Issue	Не включается	Issue Place	Глобальное	Stage	Дефект на рынке
Subject	M-PCBA – EBT64424109			Measuring Equipment	Мультиметр

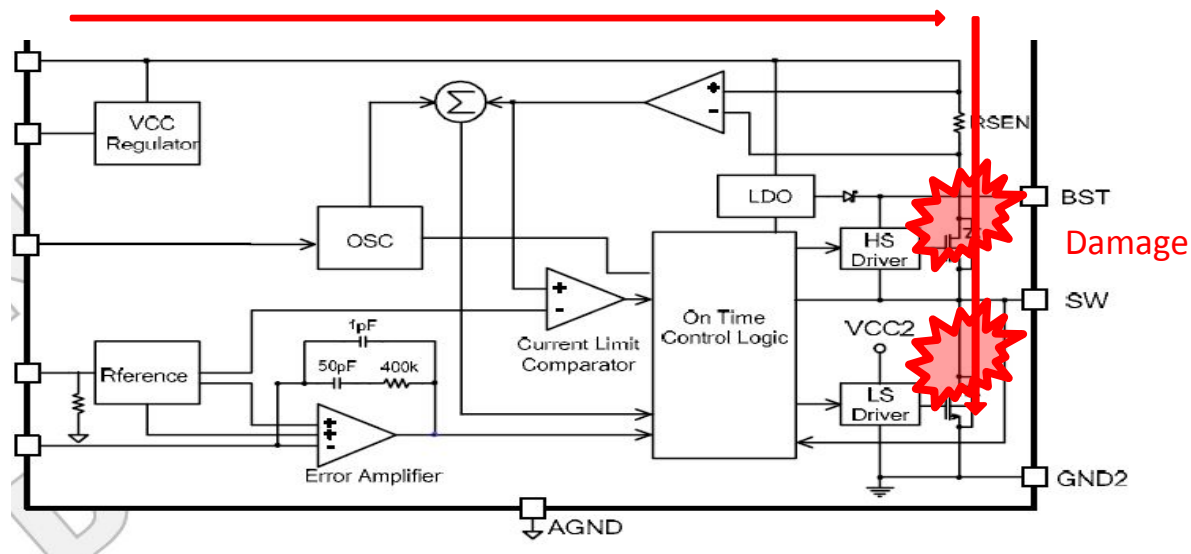
ИМС LED driver внутреннее замыкание.

Проверка сопротивления между ножками 1 и 16 согласно сервисного бюллетеня.

- 1) Замена главной платы
- 2) Замена ИМС LED driver (IC501)
 - Перепаять микросхему
 - Удалить сопротивления R511/R539
 - Напаять перемычку
